Věc: Lipník n. B. – Drahotuše, BC

Vysvětlení/ změna/ doplnění zadávací dokumentace č. 8
ve smyslu § 98 a § 99 zákona č. 134/2016 Sb., o zadávání veřejných zakázek, ve znění
pozdějších předpisů (dále jen „ZZVZ“)

Zadavatelem postoupená dokumentace obsahuje výkresovou část ke SO 65-16-01 Lipník nad
Bečvou - Jezernice, žel. spodek (viz následující výřez):

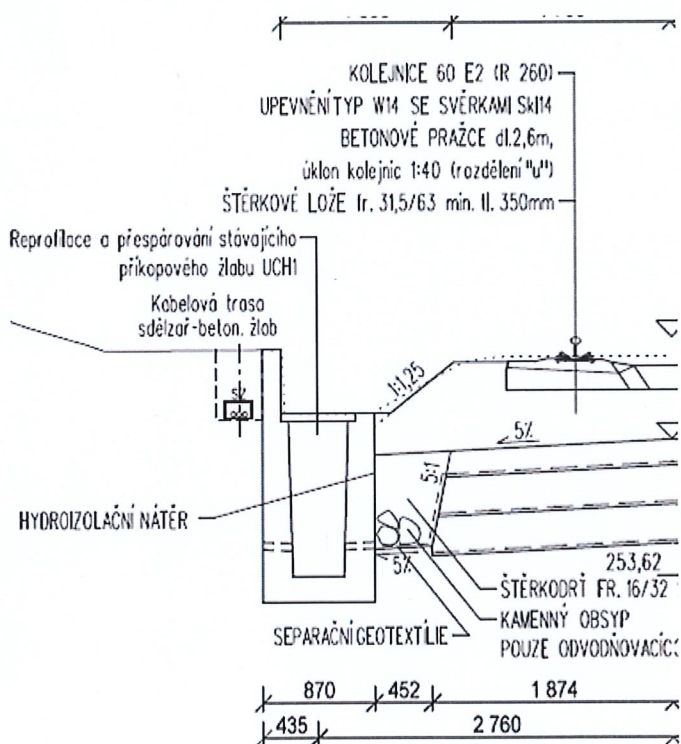
Z výkresové dokumentace není zřejmé, zda vně UCB – směrem do svahu, nebude stejná úprava, jako směrem ke koleji. Tj. hydroizol.nátěr, separ.geotextilie, kamenný obsyp vtoků a šd 16/32?
Žádáme zadavatele o upřesnění.

Řešení je popsáno v TZ v kapitole 5.1.14 Příkopové žlaby:

Dle závěrů z výrobních porad budou stávající příkopové žlaby typu UCH/UCB zachovány. Dna žlabů budou očištěna a spáry mezi jednotlivými žlaby opětovně přespárovány cementovou maltou.

V souvislosti se s realizací žel. spodku budou žlaby ze strany od koleje odkryty, dojde k obnově hydroizolačního nátěru (penetrační + asfaltový nátěr).
Neprojeví se v soupisu prací.
